改善箇所説明図

内燃式フォークリフトにおいて、特別受注仕様で装着したバーチカルエキゾーストパイプの形状が不適切なため、排気圧力が一酸化炭素発生防止装置の装置型式メーカーの届出の値を超えており、排出ガス規制に適合しないおそれがある。

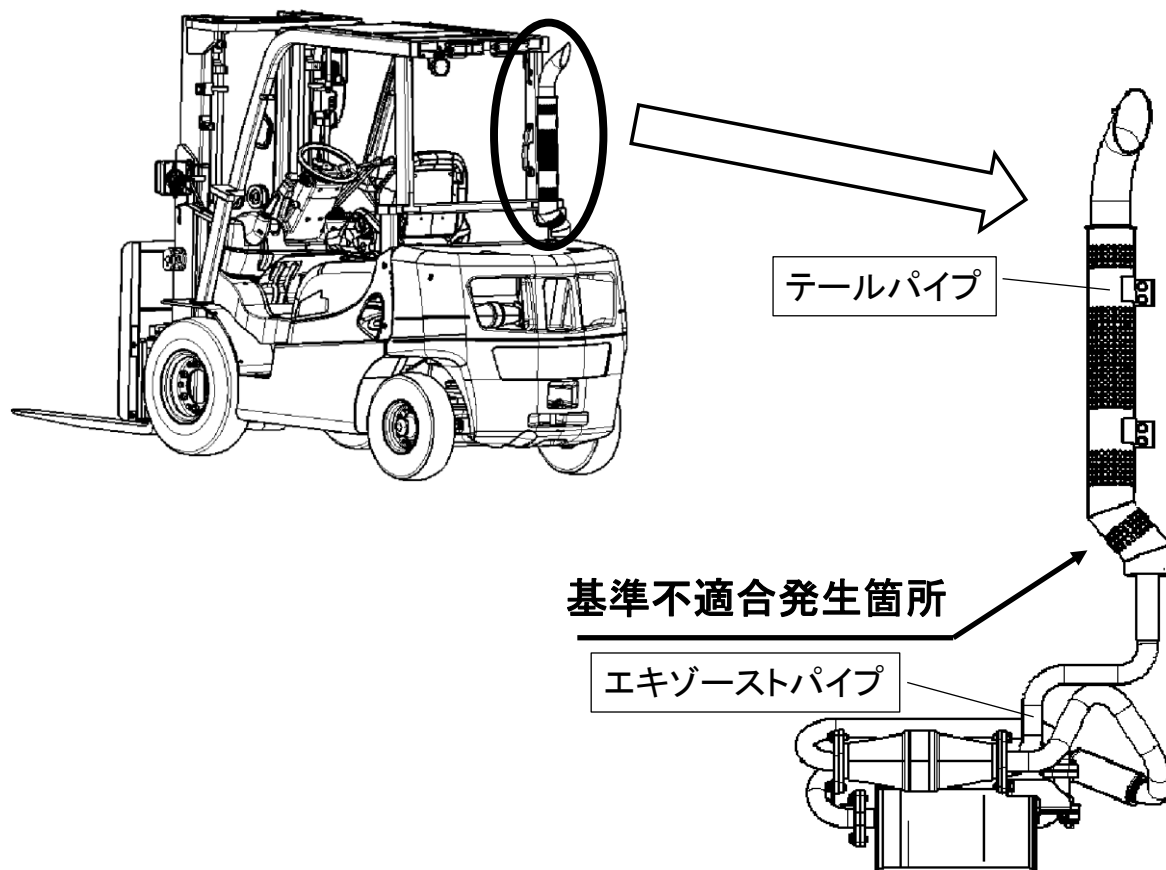
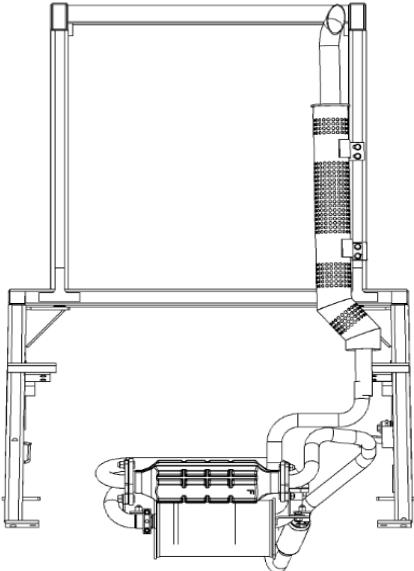
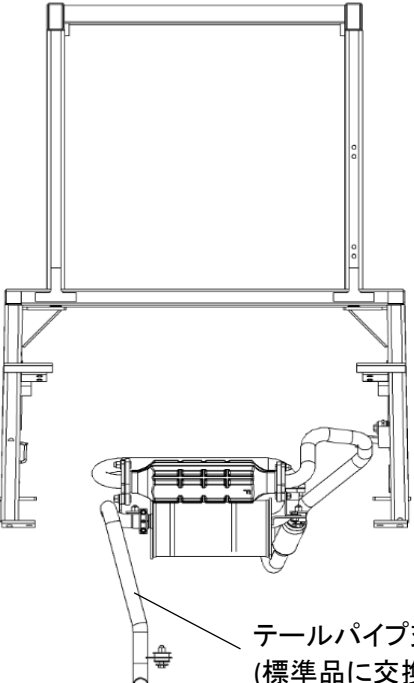
1)項を次のように改める。(対象型式G2LTの追加)

1)対象型式:EBT-G2KL、G2LT

対策前	対策後
	 <p>テールパイプ交換 (標準品に交換)</p>

1) 対象型式: EBT-G2KL、G2LT

全車両、テールパイプ、エキゾーストパイプを各原動機に合わせた標準テールパイプへ交換する。

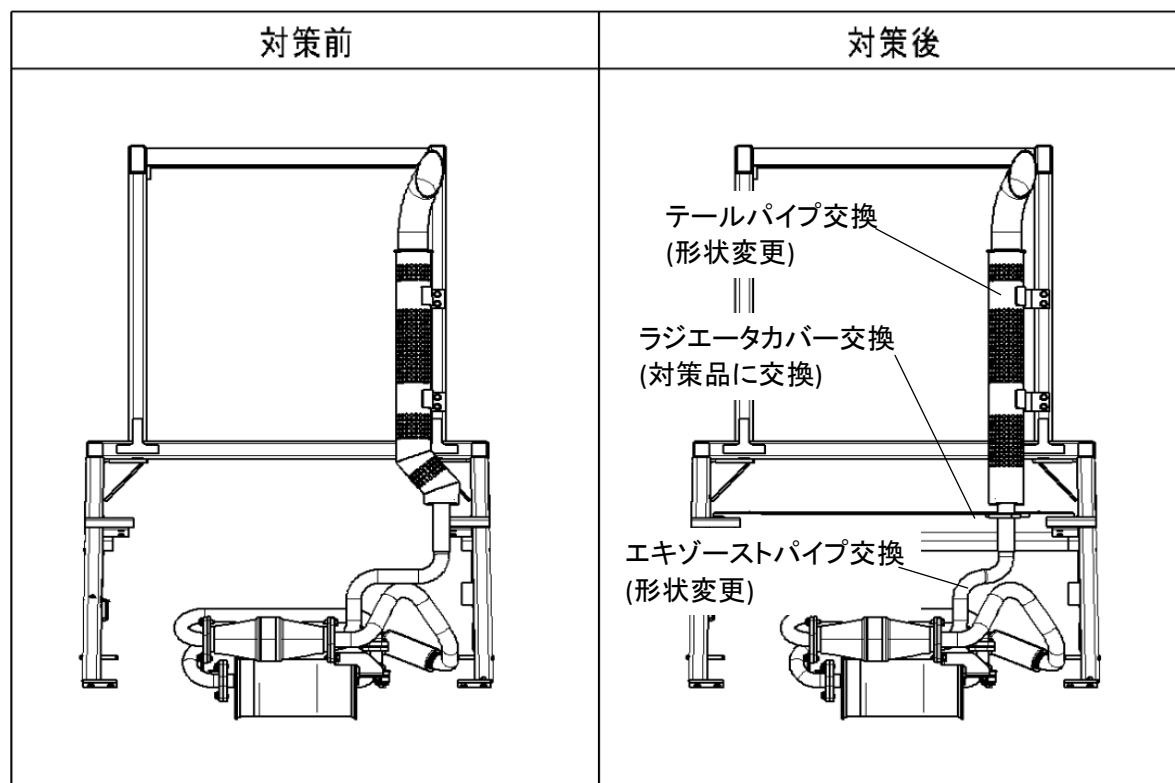
2)項を次のように改める。(対象型式G2LTの削除)

2) 対象型式: G2LT-1、G2LT-2

2) 対象型式: G2LT-1、G2LT-2

全車両、テールパイプ、エキゾーストパイプの形状を是正し、ラジエータカバーを対策品に交換する。
